改善箇所説明図

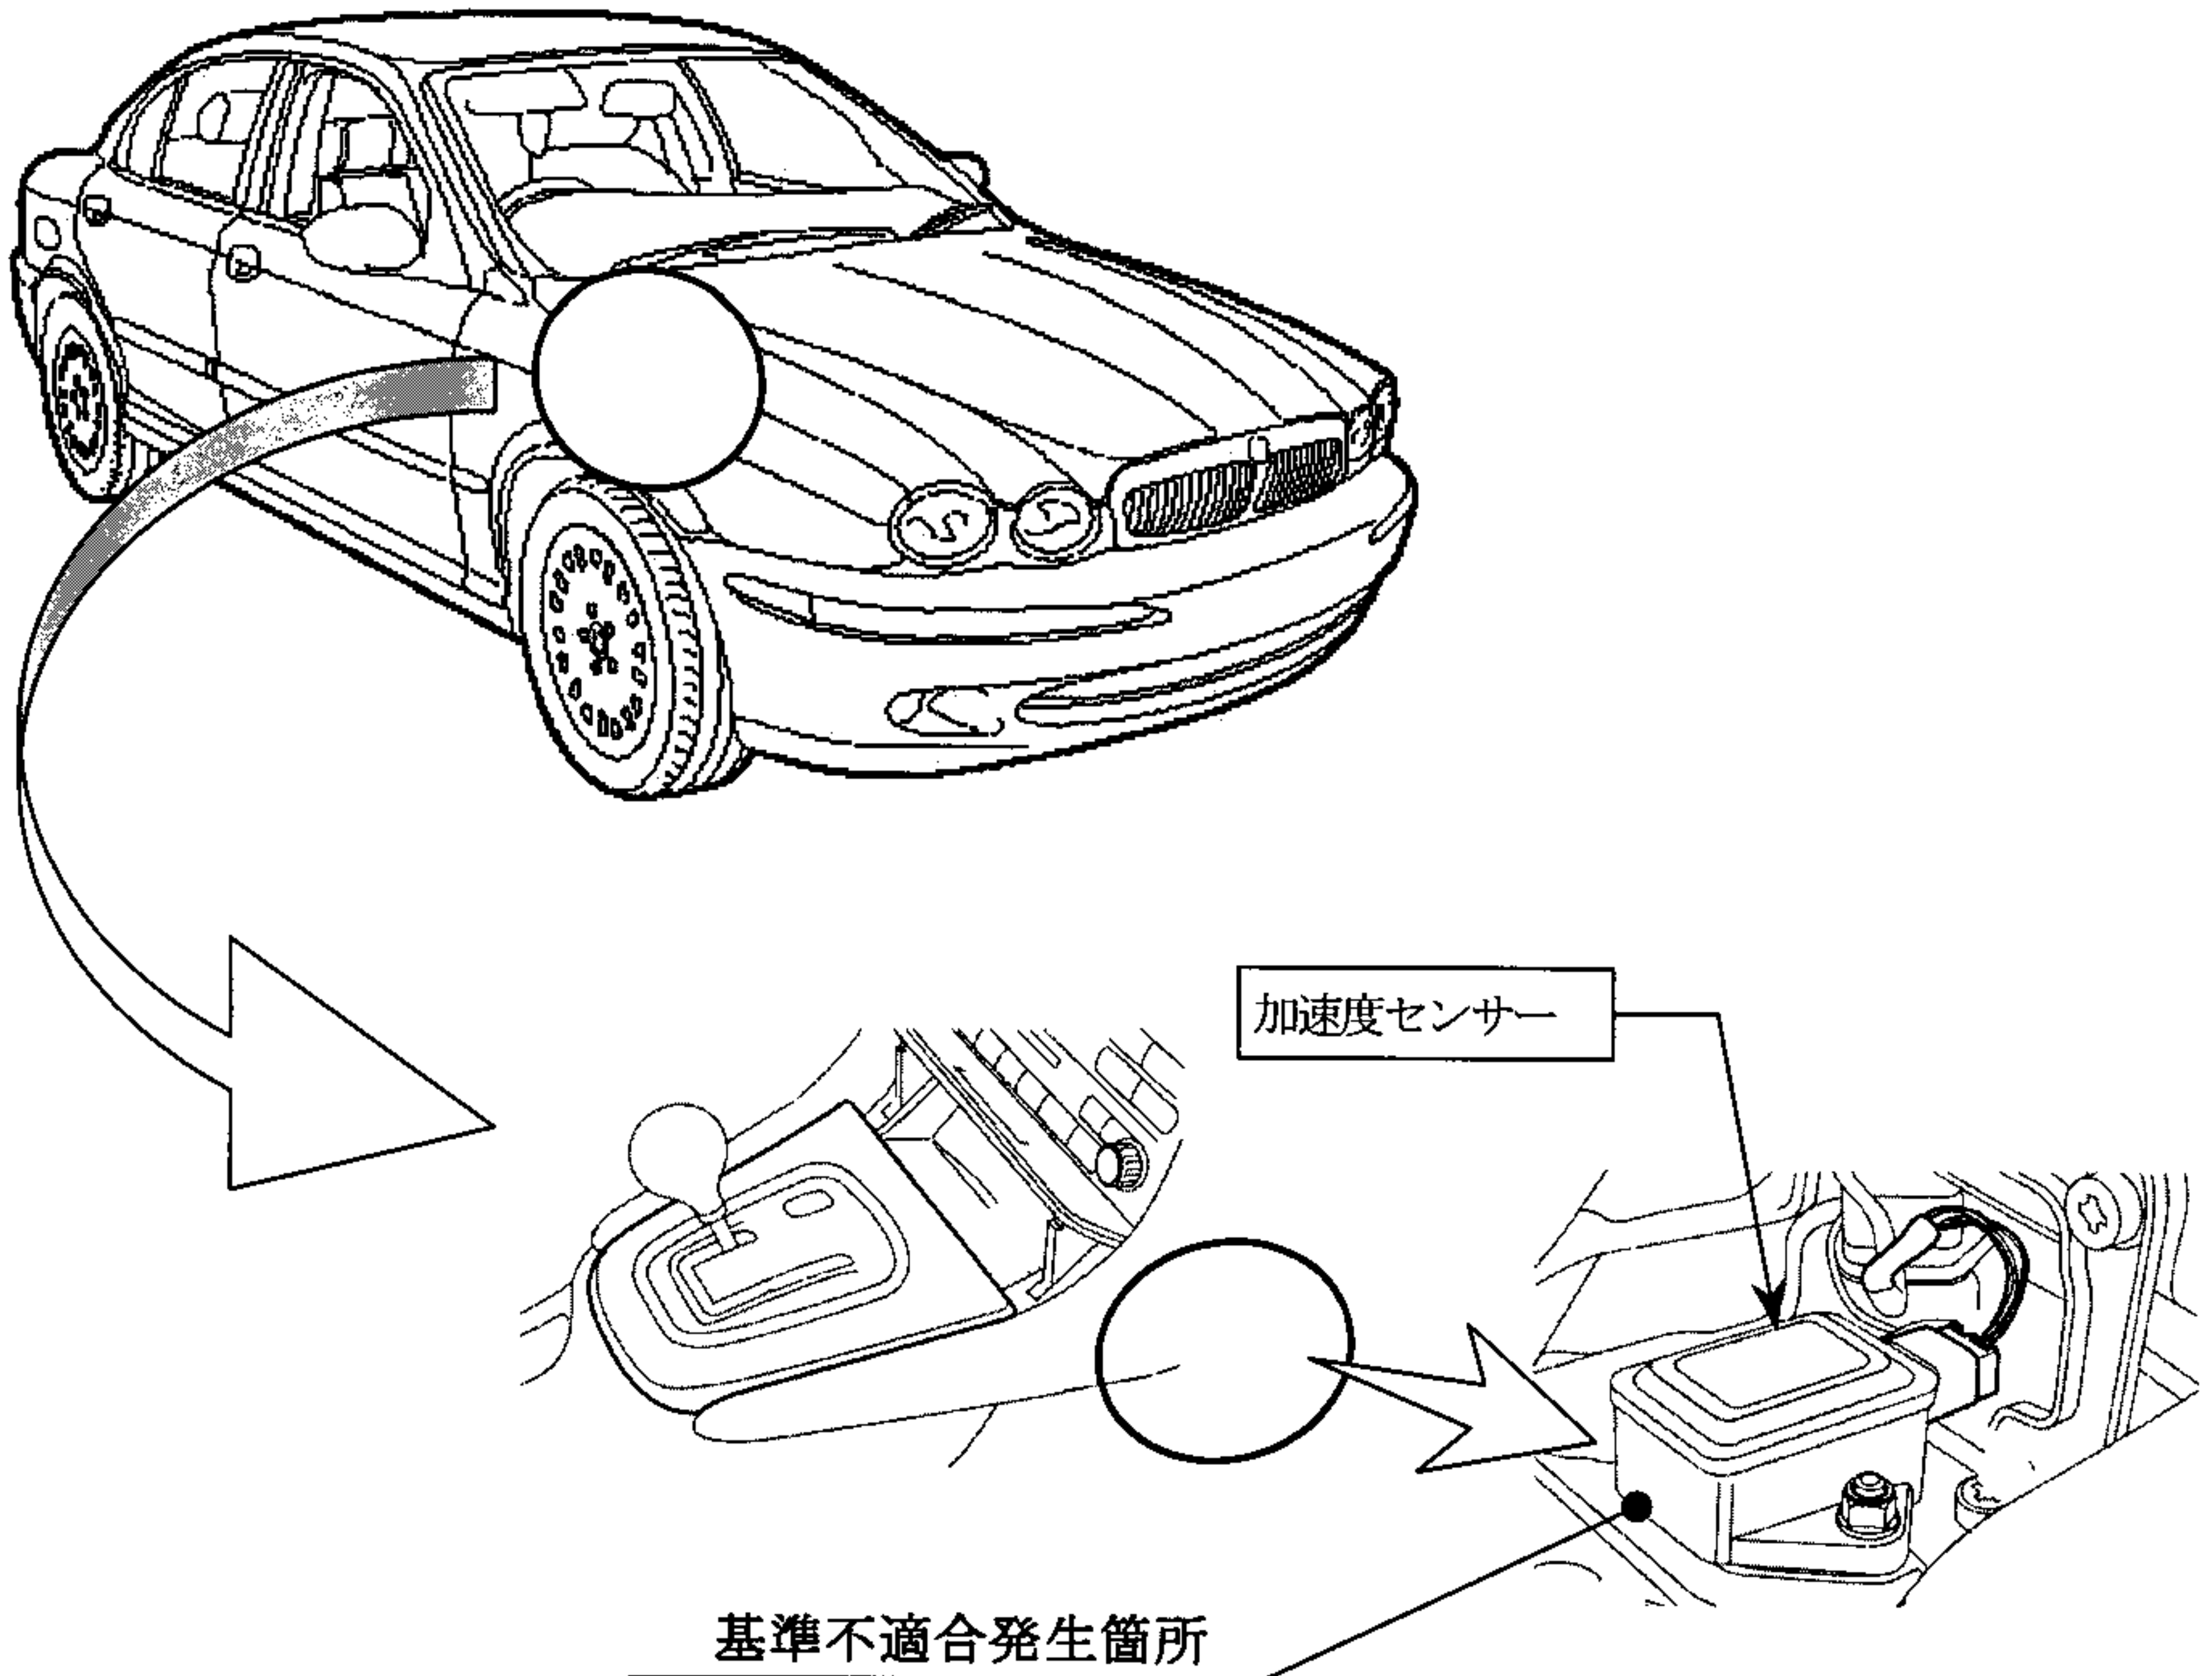
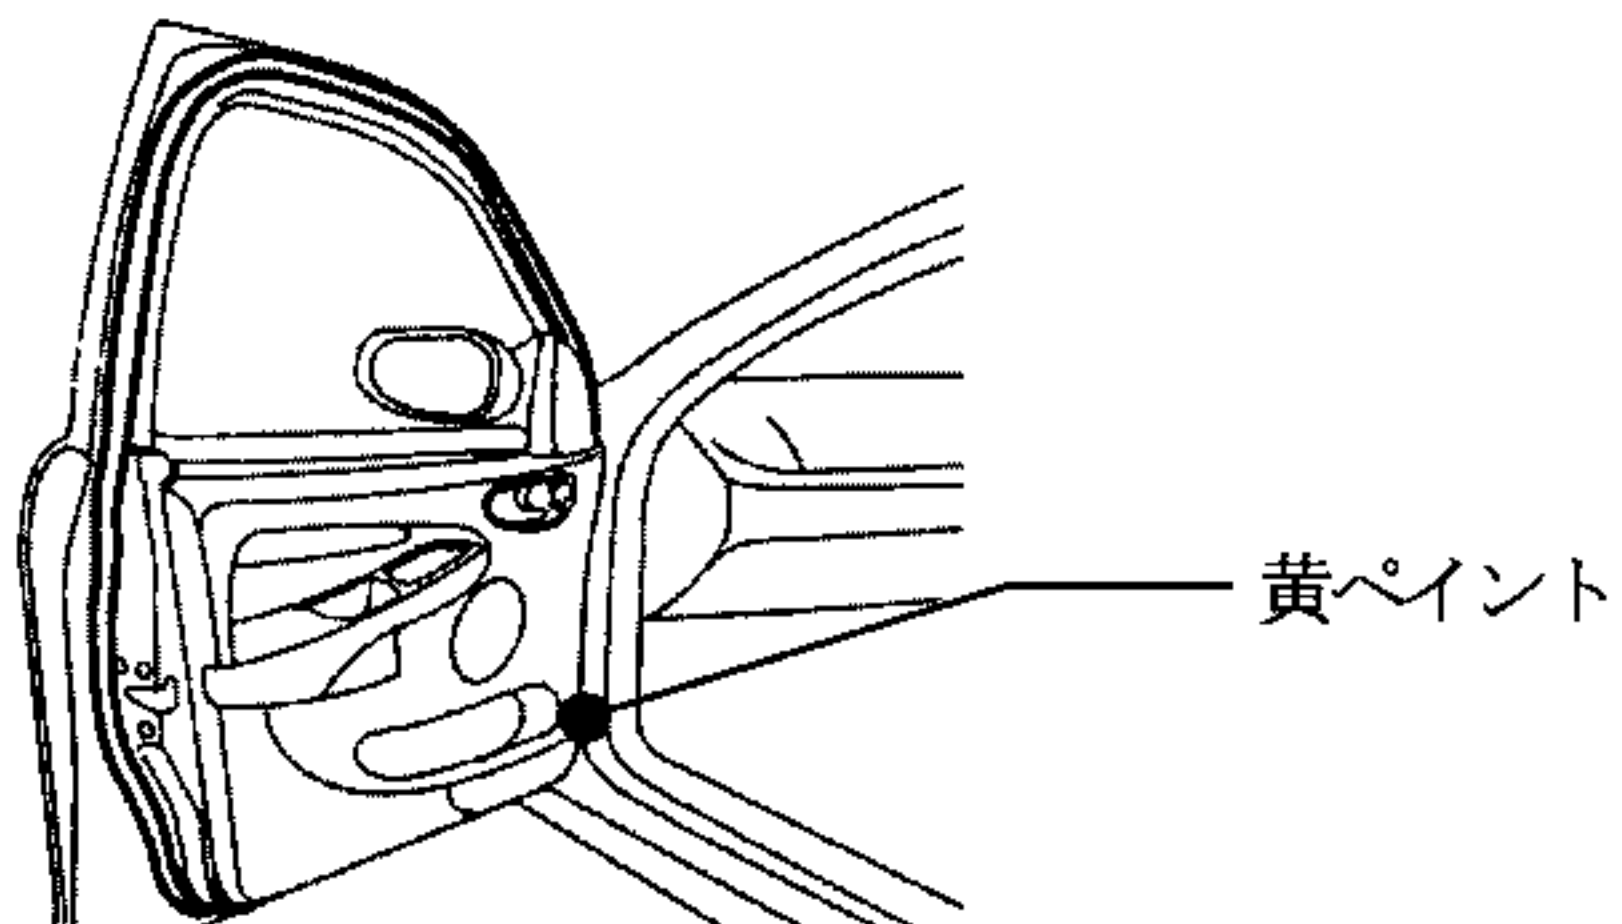
横滑り防止装置装備車において、横滑りを感知する加速度センサー内部にあるラバーダンパーの表面処理が不適切なため、そのまま使用を続けると当該ラバーダンパー表面が剥離することがある。そのため、当該センサーが誤信号を横滑り防止・ABS統合制御ユニットへ送信することがあり、最悪の場合、突然四輪のうち一輪のブレーキが作動し、走行安定性が損われるおそれがある。

全車両、当該加速度センサーのシリアル番号を点検し、該当品の場合、良品と交換する。

助手席ドア開口部の下側ヒンジ付近に黄ペイントを塗布する。
